Sicherheitsaudit des Knotenpunkts Kriegsstraße / Brauerstraße / Reinhold-Frank-Straße,
Variante 2 „Niederländische Schutzkreuzung“

Auditbericht für Phase 1, Vorentwurf

Auftraggeber: Stadt Karlsruhe
Tiefbauamt
Verkehrsinfrastruktur | Planung

Auftragnehmer: Planungsgemeinschaft Verkehr
PGV-Alrutz GbR
Adelheidstraße 9b
D - 30171 Hannover
Telefon 0511 220 601-80
Telefax 0511 220 601-990
E-Mail info@pgv-alrutz.de
www.pgv-alrutz.de

Bild 5: Phasenfolgeplan für die Schutzkreuzung. Bedingt verträgliche geschaltete Phasen für rechtsabbiegenden Kfz-Verkehr und entsprechende konfliktfreie Phasen sind gesondert hervorgehoben (Stadtplanungsamt 06/2024, ergänzt)

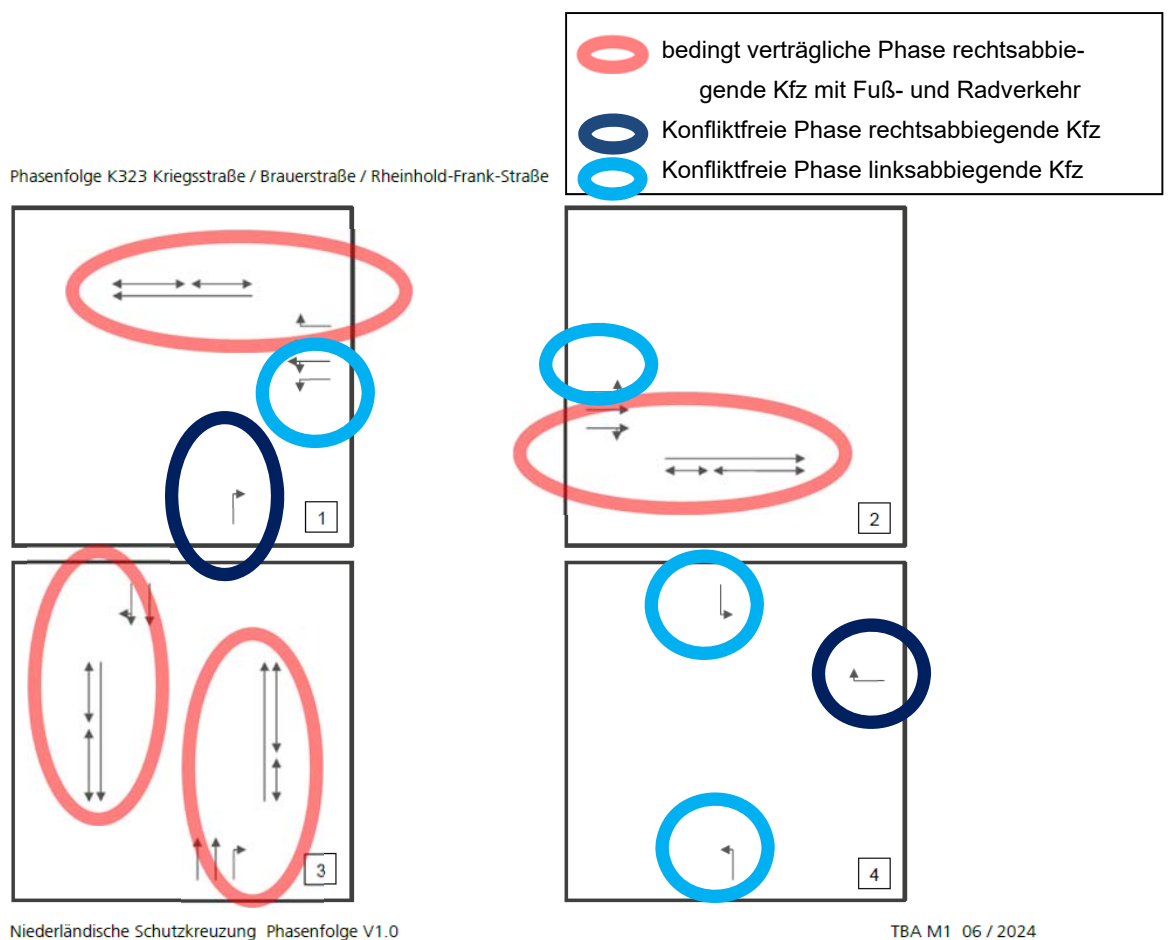
- 1 Der **Entwurf des Phasenfolgeplans** für die Variante „Niederländische Schutzkreuzung“ (siehe Bild 5) sieht in den Phasen 1, 2 und 3 jeweils **bedingt verträgliche Phasen** für geradeaus verlaufenden Fuß- und Radverkehr mit dem jeweils parallel ankommenden rechtsabbiegenden Kfz-Verkehr vor. Dabei haben rechtsabbiegende Kfz, geradeausfahrender Radverkehr und querender Fußverkehr gleichzeitig grün.

In Bild 5 sind bedingt verträgliche Kfz-Rechtsabbiegebeziehungen gekennzeichnet durch rote Ovale. Die hellblauen Ovale stellen die konfliktfreien Abbiegeströme dar: wie schon im Bestand sind dies sämtliche Linksabbiegeströme. Die dunkelblauen Ovale stellen die beiden zusätzlichen konfliktfreien Phasen für rechtsabbiegende Kfz-Hauptströme dar:

- in Phase 1 der Hauptstrom von der Brauerstraße zur Kriegsstraße Ost, zusätzlich zur bedingt verträglichen Führung in Phase 3;
- in Phase 4 der konfliktfreie Hauptstrom von der Kriegsstraße Ost zur Reinhold-Frank-Straße, zusätzlich zur bedingt verträglichen Führung in Phase 1.

Mit dem vorgelegten Entwurf für den Phasenfolgeplan werden zwar sämtliche linksabbiegenden Kfz in eigenen Phasen abgewickelt, die (Rotlichtmissachtungen ausgenommen) somit konfliktfrei verlaufen (wie bereits im Bestand). Jedoch sind demnach weiterhin bedingt verträgliche Phasen für Kfz in allen vier rechtsabbiegenden Fahrbeziehungen vorgesehen. Für die beiden stärksten Rechtsabbiegebeziehungen von Ost nach Nord und Süd nach Ost wird jeweils zusätzlich eine konfliktfreie Phase bei 1 und 4 vorgesehen.

Entsprechend der älteren Forschungsergebnisse ist damit zu rechnen, dass es bei den bedingt verträglich geschalteten Rechtsabbiegephasen weiterhin und ggf. auch zu folgenschweren Unfällen kommen kann, außerdem ggf. zu weiteren (auch schweren) Unfällen infolge der verwinkelten Radverkehrsführung. Die Problematik von Rotlichtmissachtungen hängt dabei in starkem Maß von der Länge der Wartezeiten, aber auch der Auslastung der Grünphasen des Kfz-Verkehrs ab.

Entsprechend der gutachterlichen Stellungnahme des Auditors von Juli 2024 wird auch aus diesem Grund von der Weiterplanung als „Niederländische Schutzkreuzung“ abgeraten, wenn nicht eine weitgehend konfliktfreie Schaltung auch des rechtsabbiegenden Kfz-Verkehrs vorgenommen werden kann.

Bild 6: Lkw-„Schürze“: roter Bereich innerhalb der Fahrbahn, der nur für große Fahrzeugen zum Abbiegen erforderlich ist (Quelle: OTC o.J. [2023], dort Figure 34, S. 81).

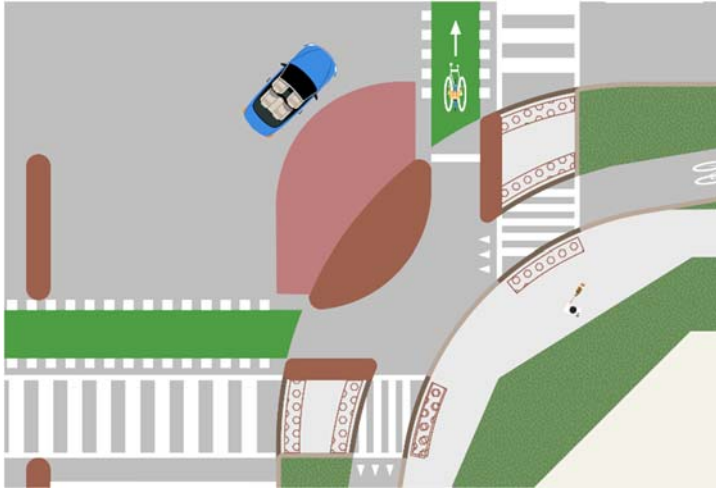
Nach OTC o.J. [2023] bieten sog. Lkw-Schürzen (Truck Aprons, s. Bild 6) die Möglichkeit, einen kleineren physischen Radius für PKW zu schaffen, während größere Fahrzeuge die überfahrbare Fläche nutzen müssen, um abbiegen zu können. Lkw-Schürzen sind baulich und von der Funktion her mit von Lkw überfahrbaren Innenringen bei Kreisverkehren bzw. der Kreisinsel bei Minikreisverkehren vergleichbar. Der Innenring „soll baulich mit einem Bord von 4 cm bis 5 cm Höhe von der Kreisfahrbahn abgesetzt werden, so dass ein Befahren durch Pkw verhindert wird. Aus betrieblichen Gründen kann es erforderlich sein, auf den Bord zu verzichten. In diesem Fall ist auf eine besonders raue Ausbildung des Innenrings zu achten.“ (FGSV, Merkblatt für die Anlage von Kreisverkehren 2006, S. 15).

Es wird empfohlen zu prüfen, ob ein geringerer Radius angesetzt werden kann, sodass der Abbiegewinkel der wartepflichtigen Pkw möglichst orthogonal zu dem bevorrechtigten Radverkehrsstrom auf der Furt geführt wird. Dazu ist, wenn die Radien für große Fahrzeuge sonst nicht ausreichen, der Einsatz einer für Pkw nur unattraktiv, für Lkw aber befahrbaren Fläche mit zusätzlichem Bord (sog. „Lkw-Schürze“) in Betracht zu ziehen.

Bild 8: Sehr enger Abbiegeradius an Südwestecke des Knotenpunkts, bei Einfahrt in einen breiten Fahrbahnquerschnitt in der Knotenausfahrt (Hannover, Quelle: GoogleStreetView).

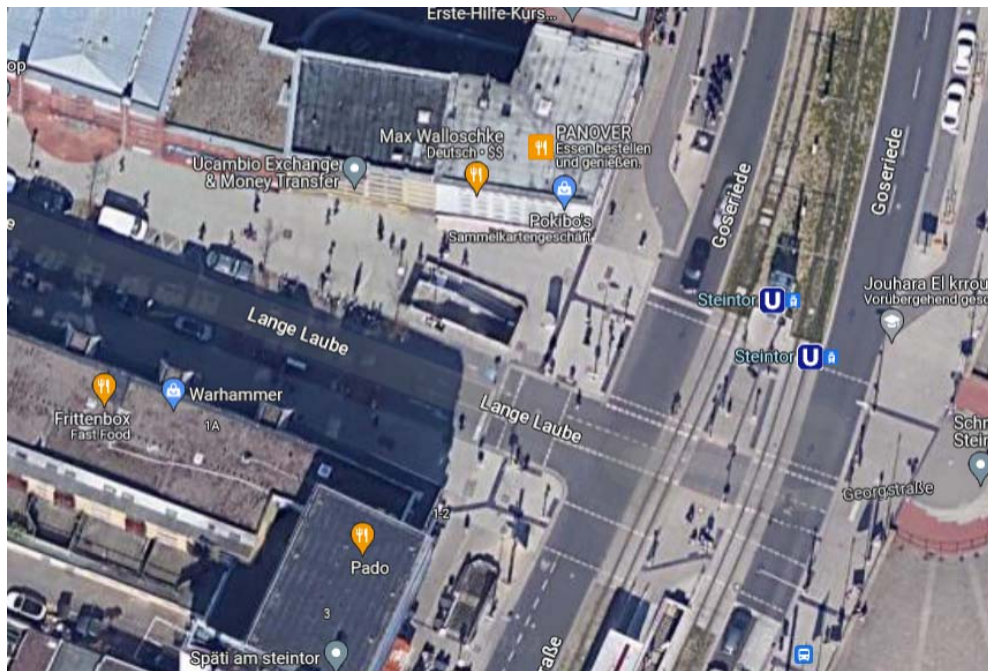
Weitergehend ist zu prüfen, ob der Radius mit einem hohen Bord auf das minimal mögliche Maß reduziert werden kann (Bild 8). Abbiegende Kfz und insbesondere

Lkw werden dann gezwungen, den linken Fahrstreifen in der Knotenausfahrt mit zu nutzen.

Anhang 1: Verortung örtlicher Defizite in Variante Schutzkreuzung

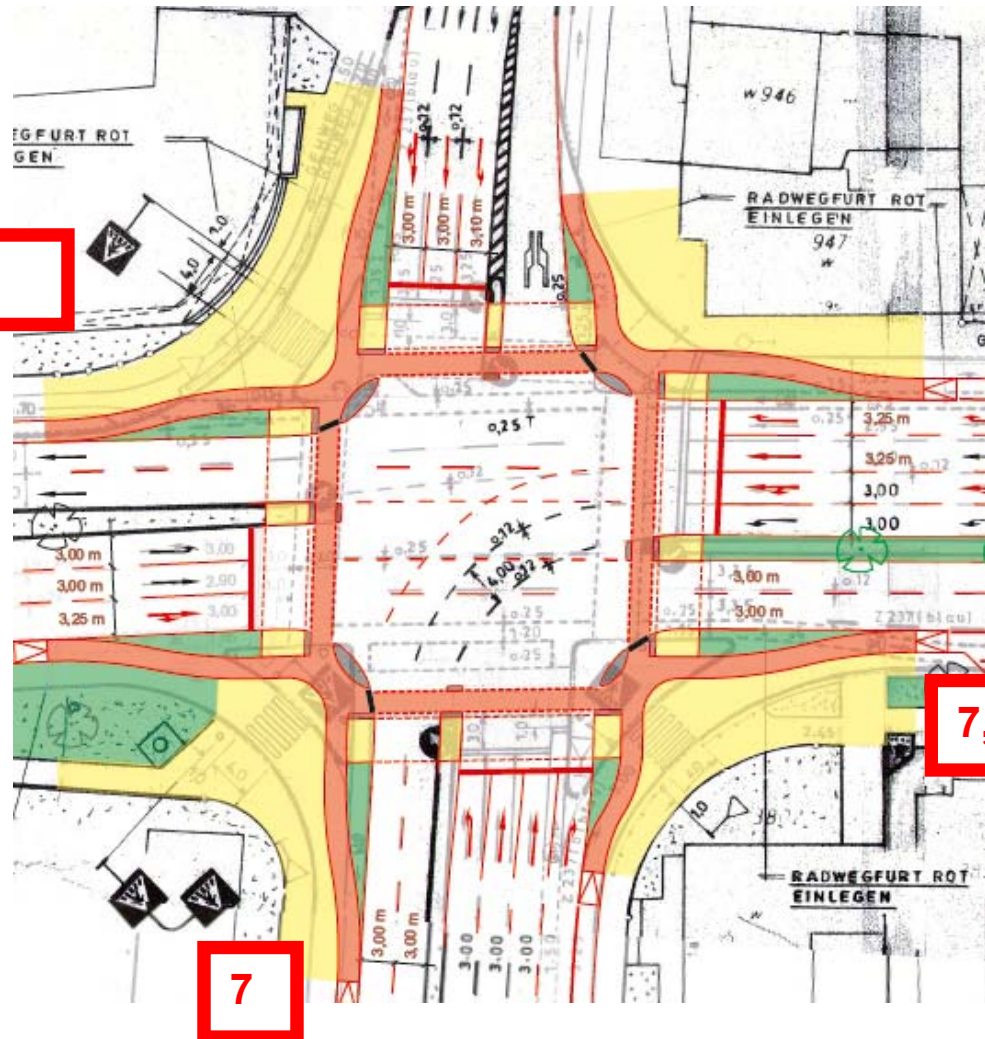
8. Der **Übergang vom Radweg auf den Radfahrstreifen** in der Kriegsstraße Ost erfolgt über eine Rampe. Diese liegt nur wenige Meter vor den ersten Längsparkständen am südlichen Fahrbahnrand. Deren Lage entspricht dem heutigen Bestand der Schrägparkstände.

Soweit Kfz diese erste Parkbucht anfahren wollen, müssen sie den Radfahrstreifen überqueren bzw. auf diesem rangieren. Radfahrende werden dann meist auf die Fahrbahn ausweichen. Wegen der Nähe von Rampe und erstem Parkplatz ist die Strecke, auf der das Ausweichen möglich ist, recht kurz. Es kann zu Konflikten mit nachfolgenden Kfz kommen.

Es ist zu prüfen, ob und wie die Rampe näher zum Knotenpunkt zurückverlegt werden kann oder ob auf den ersten Parkstand verzichtet werden kann.
